# Stellungnahme

zum "Entwurf des Regionalplanes des Planungsraumes II (Sachthema Windenergie), Stand Dezember 2016

für die Gemeinde Tasdorf, Amt Bokhorst-Wankendorf, Kreis Plön

Aufgestellt: 20.06.2017

Abbildung 2: Ausschnitt aus "Entwurf der Teilaufstellung des Regionalplans II" aus dem gesamträumlichen Plankonzept, Landesplanungsbehörde, Stand 27.12.2016, gelb: Vorranggebiet Nr. PR2\_PLO\_303

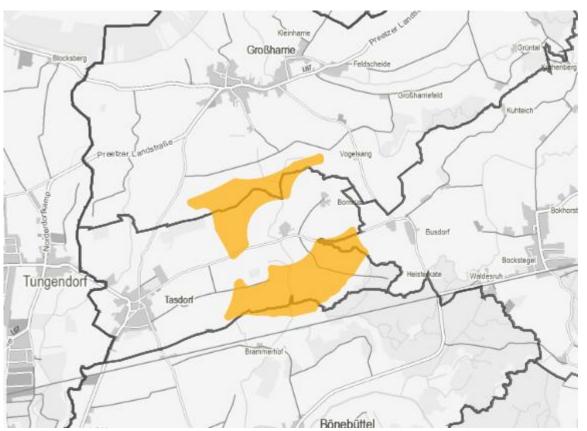
Im Rahmen der Neuaufstellung der Regionalpläne für den Planungsraum II wurden bei Tasdorf Abwägungsbereiche für Windenergienutzung ausgewiesen. Bereits in der ersten Plandarstellung Ende 2015 waren hier Abwägungsbereiche ausgewiesen. In der zweiten Darstellung vom 17. März 2016 nach der Anpassung des Kriterienkatalogs verblieben keine Abwägungsflächen und somit zukünftig keine Vorranggebiete im Gebiet der Gemeinde Tasdorf. Die letzte Aktualisierung erfolgte mit dem Entwurf, der sich nun im Beteiligungsverfahren befindet (verfügbar seit dem 27.12. 2016). Nun sind wieder Vorranggebiete ausgewiesen. Zwar wurden die ehemaligen Potentialflächen verkleinert, die Gemeinde sieht sich jedoch weiterhin von den geplanten Vorranggebieten beeinträchtigt.

Die Bewertung der Abwägungskriterien zu diesen Teilflächen ist unvollständig und führt daher nach Auffassung der Gemeinde zu einer falschen Beurteilung der Vorrang- und Potenzialflächen.

Abbildung 3: 15 km Schutzbereich um DWD Wetterradarstation Boostedt mit Darstellung der Sektoren mit und ohne WKA

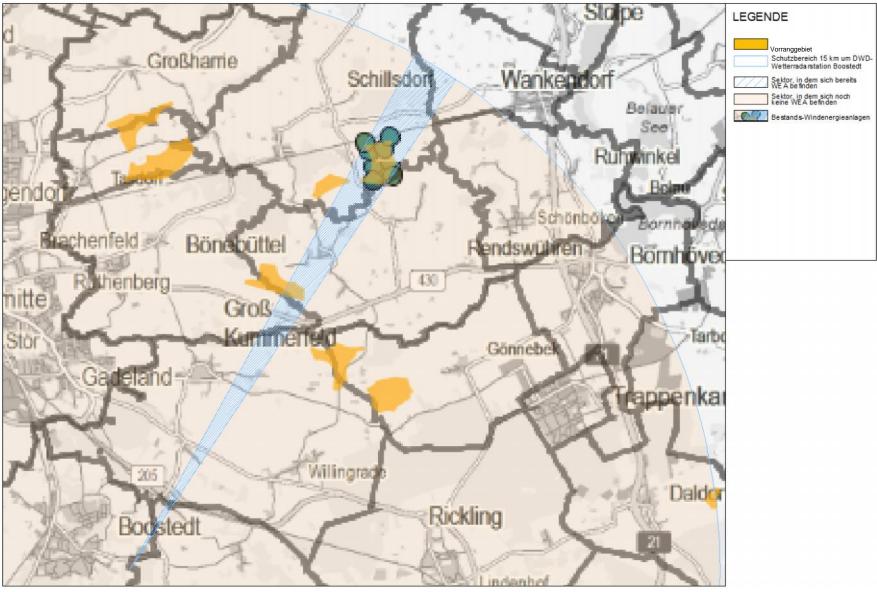
Das geplante Vorranggebiet Tasdorf (s. Abbildung 2) liegt außerhalb des 5-km-Schutzradius um die DWD Wetterradarstation Boostedt. Es liegt nicht in einem Sektor, der bereits von WEA bebaut ist (8 Anlagen des Windparkes bei Schillstorf mit einer Höhe von 104 m).

Das geplante Vorranggebiet Tasdorf liegt innerhalb des 15 km Schutzbereiches um die Wetterradarstation.

Dies bedeutet, dass z. B. in dem südlich gelegenen Teilgebiet des Vorranggebiete östlich von Tasdorf (PR2\_PLO\_303), welches auf einer Höhe von ca. 29 bis 33 m üNN und in einem Abstand von 9 und 11 km zu Boostedt liegt, Windenergieanlagen mit maximalen Höhen von 97 bis 104 m gebaut werden könnten.

Für die nördlich liegende Teilfläche des Vorranggebietes östlich von Tasdorf (PR2\_PLO\_303) würde sich bei einer Entfernung von 10 bis 11 km und einer Höhe über NN um 29 bis 33 m eine maximale Höhe der WEA von 98 bis 104 m ergeben.

Es wird beantragt, die Flächen, die sich im 15 km Schutzbereich der DWD-Wetterradarstation Boostedt befinden

- a) von Windenergieeignungsflächen frei zu halten oder
- b) mit einer Wirtschaftlichkeitsanalyse den Nachweis zu erbringen, ab welcher Höhe die Anlagen wirtschaftlich betreibbar sind und
- c) in der Zwischenzeit keine vorzeitigen Baugenehmigungen zu erteilen

mit der Folge der Streichung der Flächen PR2\_PLO\_303.

Abbildung 4: Abwägung Windeignungsgebiete Planungsraum II, Gemeinde Tasdorf, Umfassung Hofstelle

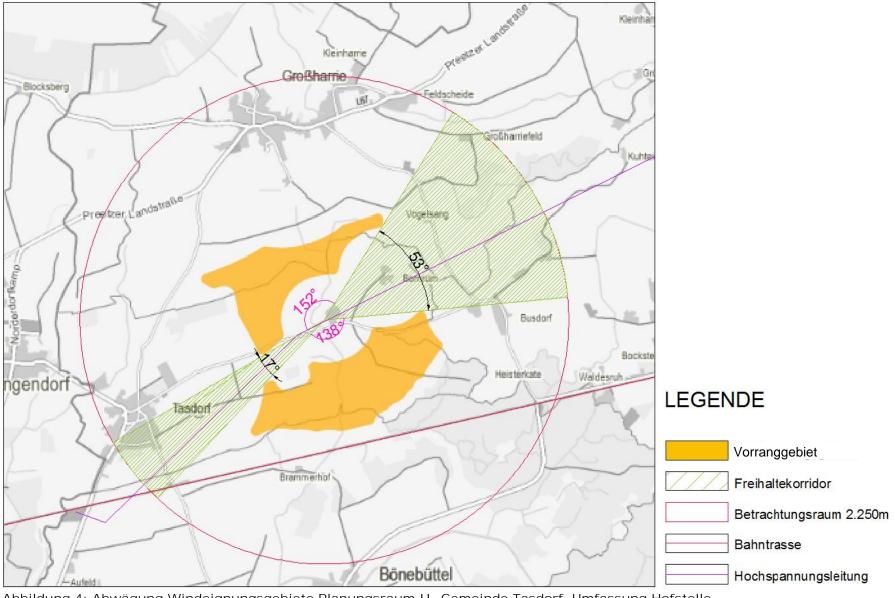
In den nachfolgenden Abbildungen wurden für die in der Gemeinde Tasdorf betroffenen Siedlungsbereiche die Umfassungswinkel der Eignungsgebiete und die Freihaltekorridore ermittelt und dargestellt.

Auffallend ist, dass die geforderten Freihaltekorridore von zweimal 60° an keinem der untersuchten Standorte eingehalten werden. Nur in zwei Fällen – der Siedlungsstelle mit zwei Wohnhäusern Bornrüm – gibt es wenigstens <u>einen</u> Freihaltekorridor von über 60°, auf der anderen Seite gibt es aber eine Vielzahl von Freihaltekorridoren von unter 20°, teilweise unter 10°. In Bornrüm sind Teile des Nordostens frei von WEA. Dafür ist der Freihaltekorridor zwischen den Windeignungsgebieten nach Westen hin gerade einmal 5° bzw. 17° groß! Durch die massive gesamträumliche Belastung im Zentrum der Gemeinde Tasdorf <u>mit ihren historisch gewachsenen Siedlungsstrukturen muss daher von Umzingelung/Umfassung gesprochen werden.</u>

Streichung der Fläche PR2\_PLO\_303 wegen Umfassung der Wohngebäude. Das Kriterium der Umfassungswirkung der Ortslagen, nach Kapitel 2.5.2.5, wird fehlerhaft angewendet.

Abbildung 8: Darstellung des Vorranggebietes (gelb) und Wälder(hellgrau) sowie der erforderlichen Freihaltekorridore (hellgrün) zu nahegelegenen Waldgebieten als Biotopvernetzungsachsen. Außerdem das Waldgebiet (dunkelgrün) im Zentrum des südlichen Teilgebietes

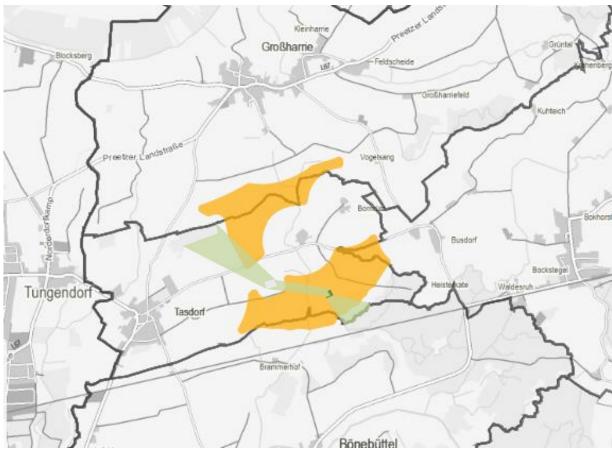
Zwar wurden bei der Ausweisung der Windeignungsflächen die empfohlenen Schutzabstände von 100 m zu mehreren Waldflächen eingehalten. Eine Waldfläche zwischen dem nördlichen und dem südlichen Teilgebiet des PR2\_PLO\_303 umschließen die Waldflächen jedoch fast komplett.

Des Weiteren wurde eine Waldfläche bei der Ausweisung des Vorranggebietes fehlerhafter Weise komplett übersehen und gänzlich als Vorranggebiet überplant. Das Waldstück liegt etwa im Zentrum des südlichen Teils des Vorranggebietes und hat eine Fläche von 0,6 ha, erfüllt also die Anforderungen an eine zu berücksichtigende Waldfläche.

Zwingend erforderlich ist die Entlassung der übersehenen Waldfläche aus der Überplanung. Außerdem muss diese Waldfläche mit dem vorgeschriebenen 100 m Schutzabstand und einem Freihaltekorridor für die Biotopvernetzung aus dem Vorranggebiet versehen werden.

Abbildung 10: notwendiger Verzicht auf mögliche Vorranggebiete

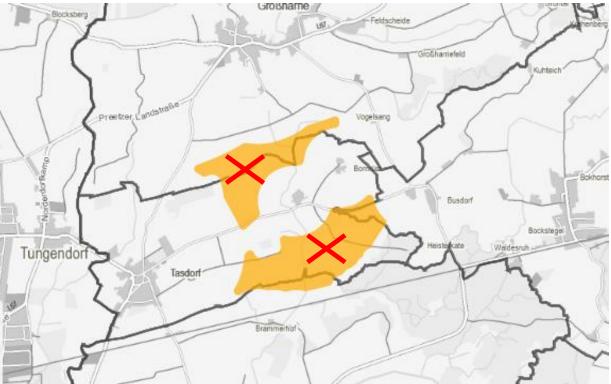
wird festgestellt, dass die Gemeinde Tasdorf durch die vorgesehenen Vorranggebiete für Windkraft nach Prüfung der "Kriterien für den weiteren Abwägungsprozess" mehrfach erheblich belastet und in ihrer zukünftigen Entwicklung erheblich eingeschränkt ist.

Hinsichtlich des Schutzbereiches der Wetterradarstation Boostedt unterliegen die überwiegenden Flächen darüber hinaus einem weichen Tabukriterium.

Aus diesem Grund fordert die Gemeinde Tasdorf den Verzicht auf die Ausweisung der Gebiete als Vorranggebiet für die Windenergie.
